A LA DEMARCACIÓN DE CARRETERAS DEL ESTADO EN ANDALUCÍA OCCIDENTAL.

DON MODESTO GONZÁLEZ MÁRQUEZ, Alcalde-Presidente del Excmo. Ayuntamiento de Coria del Río, en este expediente de información pública comparece y **DICE**:

Que mediante publicación en el Boletín Oficial del Estado de fecha 27 de septiembre de 2022 se anuncia el sometimiento al trámite de información pública del anteproyecto, así como el Estudio de Impacto Ambiental contenido en el mismo, de la “Autovía SE-40. Tramo: Enlace A-4 (Dos Hermanas) – Enlace A-8058 (Coria del Río)”, Provincia de Sevilla. Calve A0-SE-0010.

EL PUENTE DE LA SE-40 PODRÍA TENER UNA LUZ DE 300 METROS

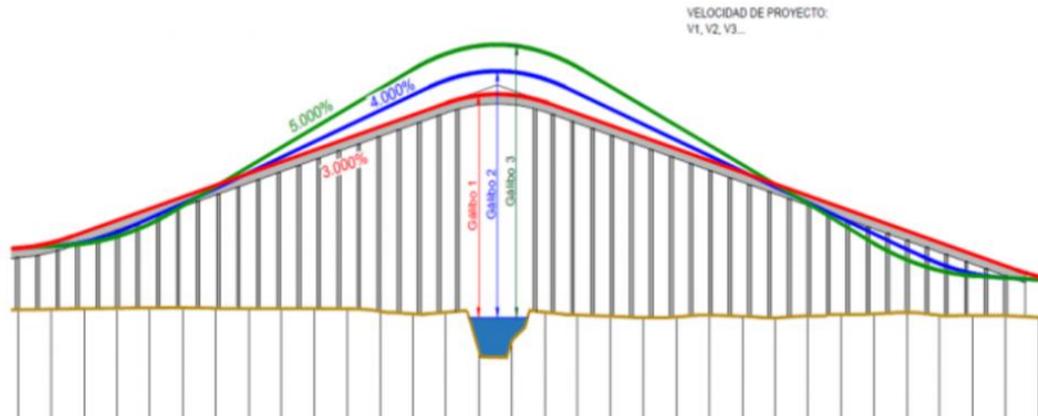
Aunque se alude a la posibilidad de construir pilas dentro del cauce, el Plan de Gestión de la Zona Especial de Conservación Bajo Guadalquivir no las recomienda

La luz de un puente o distancia libre entre apoyos ha sido históricamente el condicionante principal para su diseño final, aunque la tecnología ha avanzado tanto en los últimos tiempos que permite prácticamente cualquier alarde que se les pase por la cabeza a los ingenieros, al margen de los obstáculos que plantee la Naturaleza.

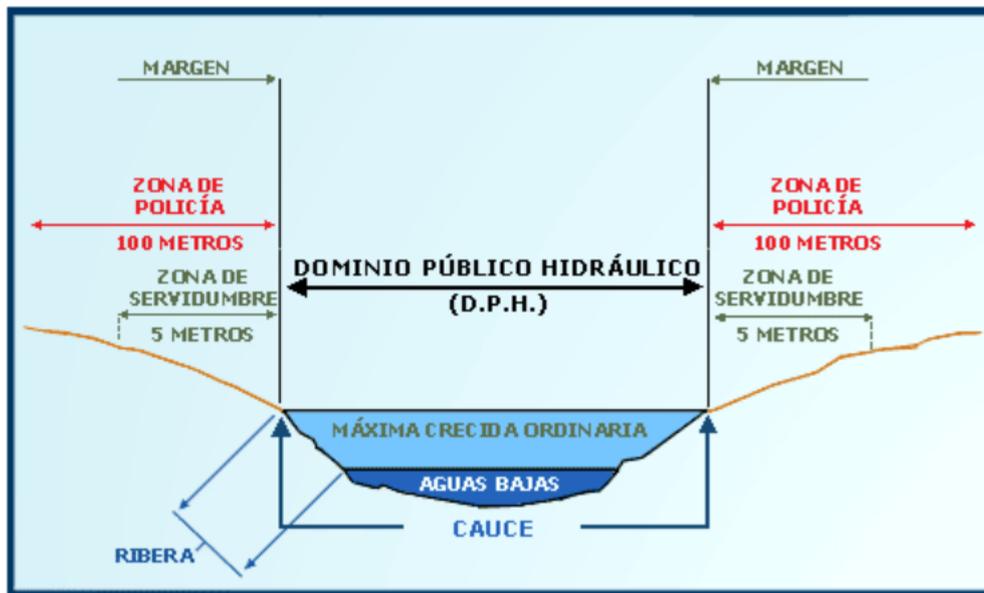
Ahora bien, parece que no se tiene en cuenta el estudio previo de AYESA, en el que se recogen las limitaciones impuestas por la declaración del Bajo Guadalquivir como Zona de Especial Conservación.

En el Plan de Gestión de la misma se recomienda que en el caso de proyectos de puentes, viaductos y, en general, de cruces de infraestructuras viarias de nueva construcción y de tendidos eléctricos se diseñen de tal forma que ni sus estribos ni sus apoyos afecten a los cauces fluviales, dejando en sus márgenes una zona libre de cualquier estructura.

Por tanto, de atenerse a la ZEC Bajo Guadalquivir, las pilas del puente no sólo no se podrían construir dentro del cauce, sino tampoco en las márgenes del río.

Esquema del Dominio Público Hidráulico que habría que analizar para el posible puente de la SE-40

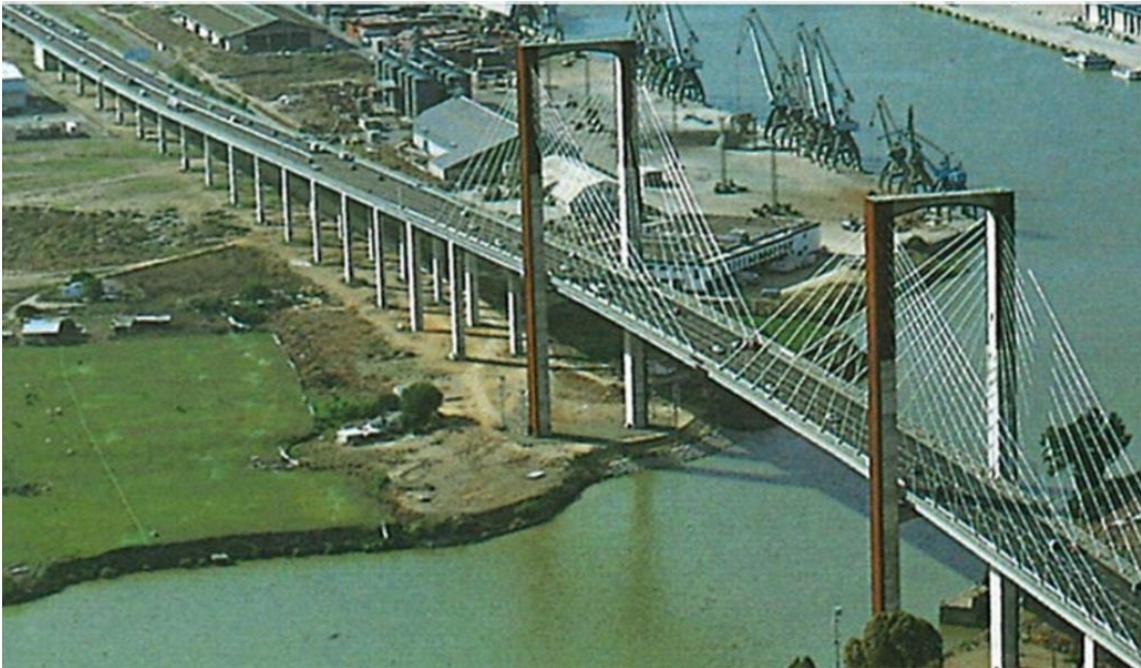
Si en virtud de la ZEC Bajo Guadalquivir no se puede construir ninguna pila dentro del cauce y hay que respetar al menos cinco metros por cada lado de zona de servidumbre en las márgenes la luz del vano central del puente deberá tener al menos 310 metros.
